大飯発電所原子炉施設保安規定変更認可申請書  
審査資料  
(緊急時対策所の機能移行に伴う変更他)

2020年3月12日

関西電力株式会社

緊急時対策所の機能移行に伴う変更他について

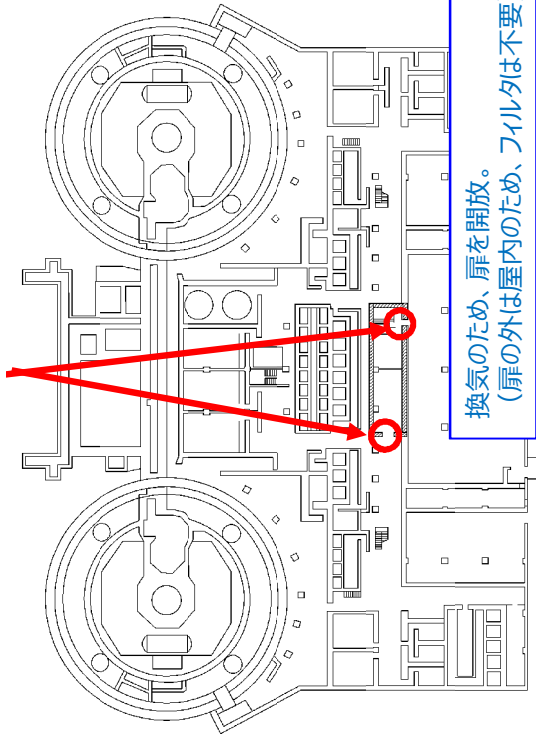
○操作の確実性を高めるため、送水車を用いた手順については、移動時間の追加に加え、作業時間の追加を行う。保安規定添付3表-20の想定時間を変更する手順は以下のとおり。

操作手順No.	対応手段	要員	要員数	想定時間
18	緊急時対策所可搬型空気浄化装置運転手順	緊急安全対策要員	1	34分
		緊急安全対策要員	1	
	緊急時対策所内可搬型エリアモニターおよび緊急時対策所外可搬型エリアモニター設置手順	緊急安全対策要員	2	47分
	空気供給装置への切替準備手順	緊急時対策本部要員	2	4分
	空気供給装置への切替手順	緊急時対策本部要員	2	2分
	緊急時対策所可搬型空気浄化装置への切替手順	緊急時対策本部要員	2	2分
	緊急時対策所可搬型空気浄化装置の切替手順	緊急時対策本部要員	1	4分
	電源車 (緊急時対策所用) 準備手順	緊急安全対策要員	2	24分
	電源車 (緊急時対策所用) 起動手順	緊急時対策本部要員	1	5分
		緊急安全対策要員	1	
	電源車 (緊急時対策所用) の切替手順	緊急時対策本部要員	1	6分
	電源車 (緊急時対策所用) 燃料タンクへの燃料給油手順	緊急安全対策要員	3	2.3時間
	19	(成立性が要求される対応手段なし)	—	—

緊急時対策所扉位置

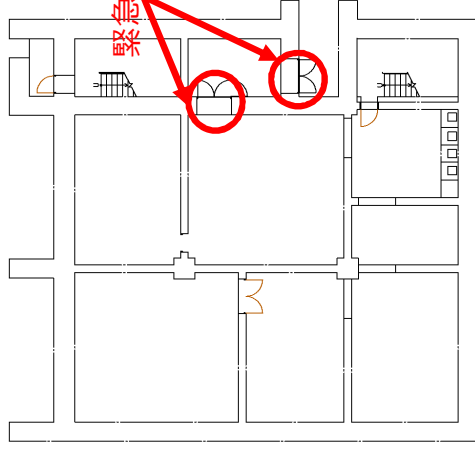
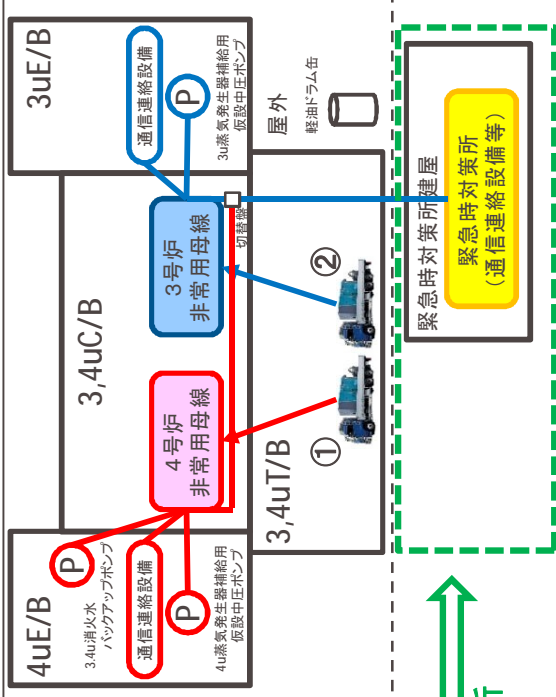
換気のため、扉を開放。  
(扉の外は屋内のため、フィルタは不要)

換気のため、扉を開放。  
(扉の外は屋外であるため、仮設フィルタを設置し火山灰流入を防ぐ)

- 添付2 火災、内部溢水、火山影響等および自然災害発生時の対応に係る実施基準  
(第18条、第18条の2、第18条の2の2および第18条の3関連)
- 3 火山影響等、降雪、地滑り発生時
3. 4 手順書の整備
- (1) 各課(室)長(当直課長を除く。)は、火山影響等、降雪および地滑り発生時における原子炉施設の保全のための活動を行うために必要な体制の整備として、以下の活動を実施することを社内標準に定める。  
(中略)
- h. 緊急時対策所の居住性確保に関する対策  
火山影響等発生時において、緊急時対策所指揮所扉を開放することにより緊急時対策所指揮所の居住性を確保する。  
(a) 緊急時対策所の居住性確保  
各課(室)長は、緊急時対策所扉の開放により居住性を確保し、降下火砕物の侵入を防止するため、入口扉(2箇所)に仮設フィルタを取り付ける。仮設フィルタ取り付け後は、緊急時対策所内の酸素濃度および二酸化炭素濃度の監視を行う。

第1図 緊急時対策所入口扉へのフィルタ取り付け位置

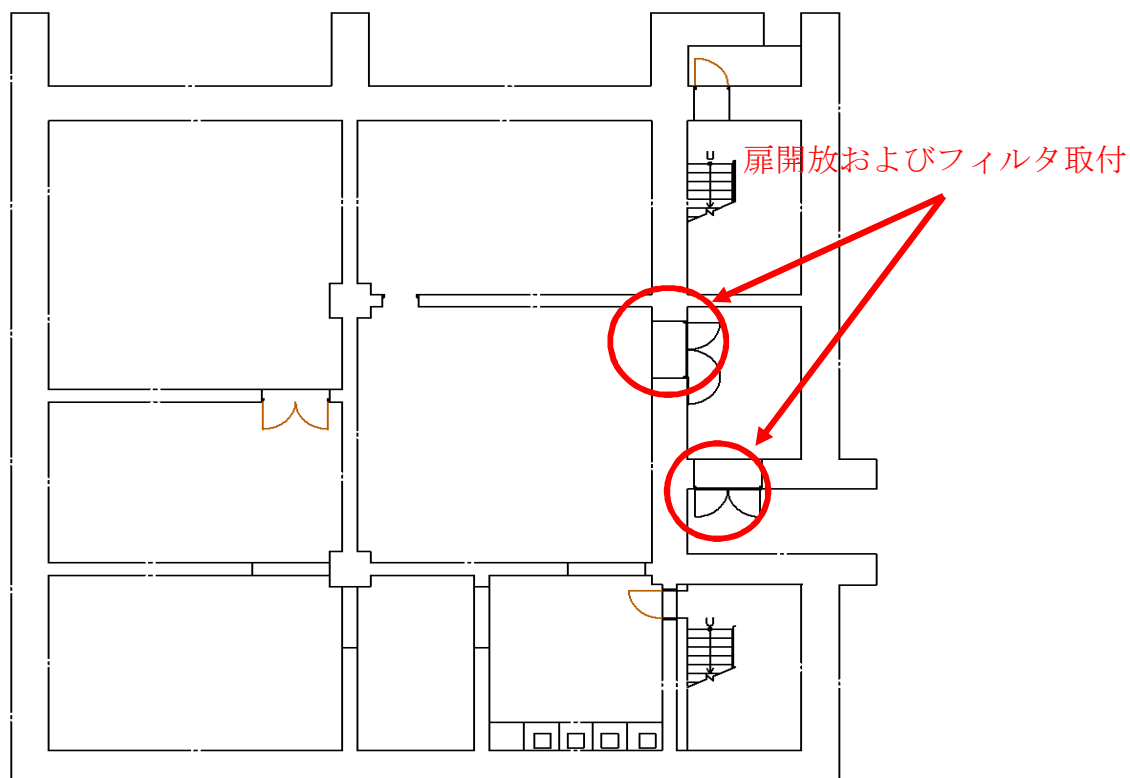
仮設フィルタ設置の概要を第1図に示すとともに、対策内容を以下に示す。なお、仮設フィルタは緊急時対策所内に保管・設置することとしており、フィルタ閉塞時は適宜フィルタの交換を行うことから、降下火砕物の影響を受けることはない。

- ① 発電所対策本部長は、仮設フィルタの取り付けを指示する。
- ② 緊急安全対策要員は、緊急時対策所扉を開放する。
- ③ 緊急安全対策要員は、緊急時対策所扉（2箇所）に仮設フィルタを取り付ける。

図2 緊急時対策所 出入口扉の位置

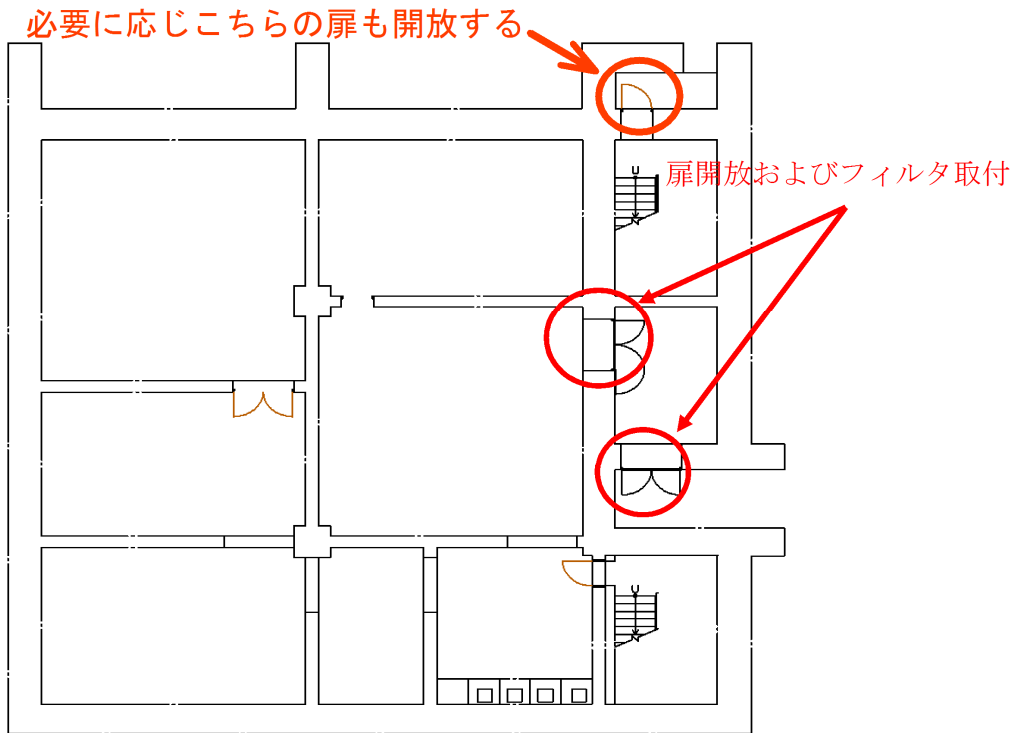
※当該扉には仮設フィルタを設置しないが、扉内は階段室があるのみであり、扉開放により、降下火砕物が2Fの対策本部の活動に影響を及ぼすことはない。(図2参照)
